**A14 Bologna-Bari-Taranto**  
**Tratto Bologna Borgo Panigale-Bologna San Lazzaro**  
**Potenziamento in sede del sistema autostradale e Tangenziale di Bologna**

**Documentazione relativa alle**  
**Verifiche di ottemperanza alle Condizioni Ambientali**  
**riguardanti le valutazioni acustiche in fase di cantiere**

- **DECVIA 133/2018: condizioni A10 h), C84, C85, C86, C87**
- **Provvedimento di esclusione dalla VIA - Viadotti Reno e Savena n. 173 del 03.06.2021: condizione VIAD9.1**

## PRECEDENTE FASE PROGETTUALE – CO003

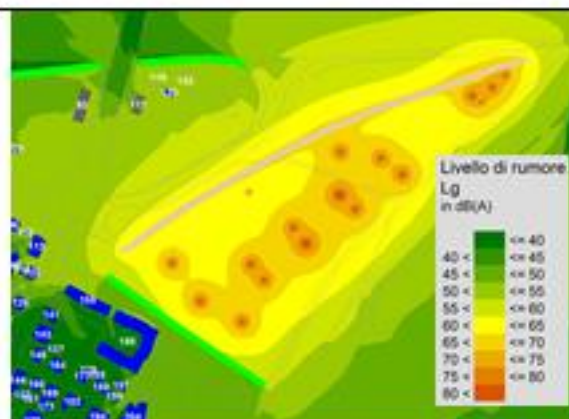
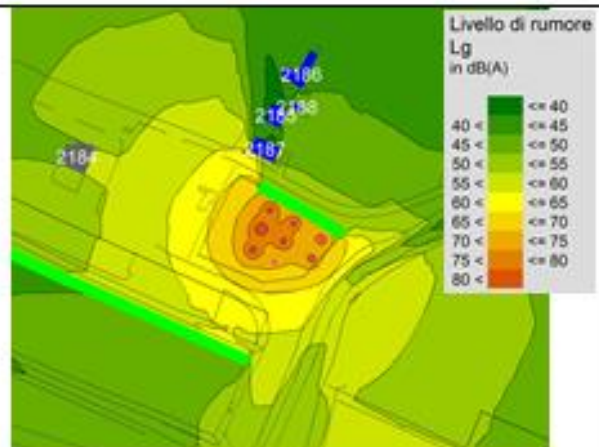
Rif. Esclusione VIA viadotti Reno e Savena - Decreto N. 173 del 03-06-2021	
<b>Testo prescrizione</b>	<p><u>PRESCRIZIONE VIAD9.1:</u>  <i>Fase di cantiere:  per entrambi i cantieri, si dovrà ottimizzare l'accessibilità ai cantieri operativi e l'organizzazione delle attività al loro interno, in modo da contenere quanto più possibile gli impatti verso i ricettori potenzialmente impattati. Si ritiene necessario tenuto conto dei livelli acustici simulati per i ricettori limitrofi a tali aree, che evidenziano superamenti del limite previsto dalla zonizzazione acustica comunale per entrambi i cantieri e tenuto infine conto della rilevante durata temporale delle lavorazioni previste, che vengano rimodulate le superfici previste per le due aree di cantiere.</i></p>
Rif. Prescrizioni successive correlate	
<b>Testo osservazioni</b>	<p><i>Nessuna prescrizione.</i></p>
Risoluzione nel Progetto Esecutivo

<p>Il Progetto Esecutivo ha previsto la riorganizzazione delle attività all'interno dei cantieri CO003 e CO004. La rimodulazione delle superfici è stata finalizzata all'allontanamento delle attività acusticamente più impattanti dai ricettori residenziali posti in prossimità delle aree di cantiere. In tal senso si conferma che la rimodulazione delle attività all'interno dei cantieri e degli accessi hanno consentito, in coerenza con gli approfondimenti disponibili nella presente fase progettuale, anche una conseguente ottimizzazione del posizionamento delle barriere (CO004), consentendo una sensibile riduzione dell'impatto acustico per i ricettori posti in prossimità dei cantieri.</p> <p>Nello specifico si evidenzia, con riferimento al cantiere CO003, una lieve riduzione dei livelli di emissione attesi al ricettore più esposto (n.3 piani – Edificio 188) per cui permane un lievissimo superamento del limite di riferimento.</p> <p>L'ottimizzazione del posizionamento della barriera, dato lo spostamento del varco di accesso, consente un miglioramento dei livelli di emissione al ricettore più esposto (2187) tale da consentire il rispetto del limite di riferimento.</p> <p>Ciò risulta evidente negli stralci che seguono nei quali sono riportati i confronti tra le due fasi progettuali.</p>

Codice	Piano	Classe	IMPATTI Non Mitigati	LIMITI EMI 8.	DELTA	IMPATTI Mitigati	DELTA
			(dBA) 8_22	(dBA) 8_22	(dBA) 8_22	(dBA) 8_22	(dBA) 8_22
188	1	IV	61,7	60	1,7	46,7	-13,3
188	2	IV	61,7	60	1,7	51,7	-8,3
188	3	IV	61,7	60	1,7	57,6	-2,4
188	4	IV	61,7	60	1,7	60,1	0,1
188	5	IV	61,6	60	1,6	61,5	1,5
188	6	IV	61,6	60	1,6	61,6	1,6

Codice	Piano	Classe	IMPATTI Non Mitigati	LIMITI EMI 8.	DELTA	IMPATTI Mitigati	DELTA
			(dBA) 8_22	(dBA) 8_22	(dBA) 8_22	(dBA) 8_22	(dBA) 8_22
188	1	IV	60,2	60	0,2	45,8	-14,2
188	2	IV	60,8	60	0,8	50,9	-9,1
188	3	IV	60,9	60	0,9	56,8	-3,2
188	4	IV	60,9	60	0,9	60,8	0,8
188	5	IV	60,9	60	0,9	60,8	0,8
188	6	IV	60,8	60	0,8	60,8	0,8
